改善箇所説明図

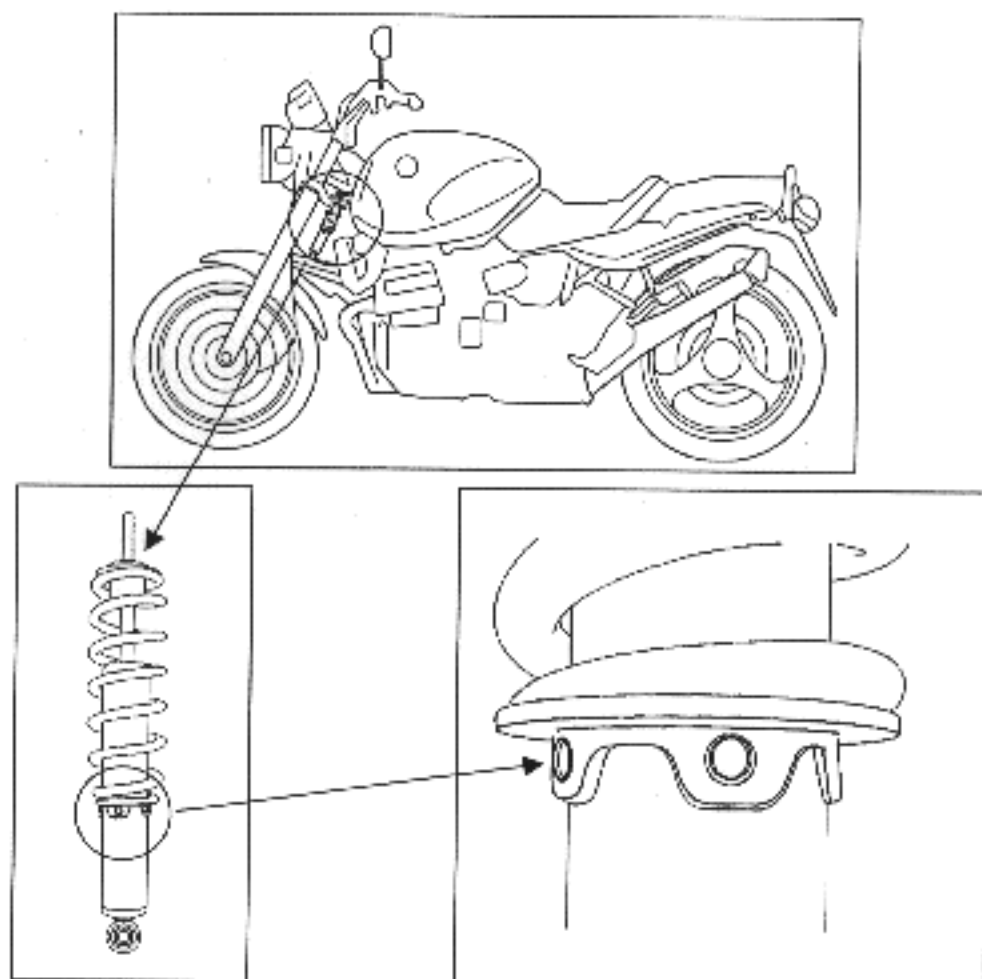
基準不適合箇所

緩衝装置において、前輪ストラットのスプリング下部の保持部に溶接不良のものがあため、そのままの状態で使用を続けると、当該保持部の溶接部がストラットから外れ、最悪の場合、ハンドルが急激に下がるとともに、衝撃を吸収しなくなることから、横縦安定性が損なわれるおそれがある。

改善の内容

全車同、前輪ストラット製造ロット番号を確認し、6-K-8、7-K-8、17-K-8、24-K-8 に該当するものは良品と交換する。

識別

前輪ストラット、ボトムマウントブッシュ部の緑色識別マークの有無。
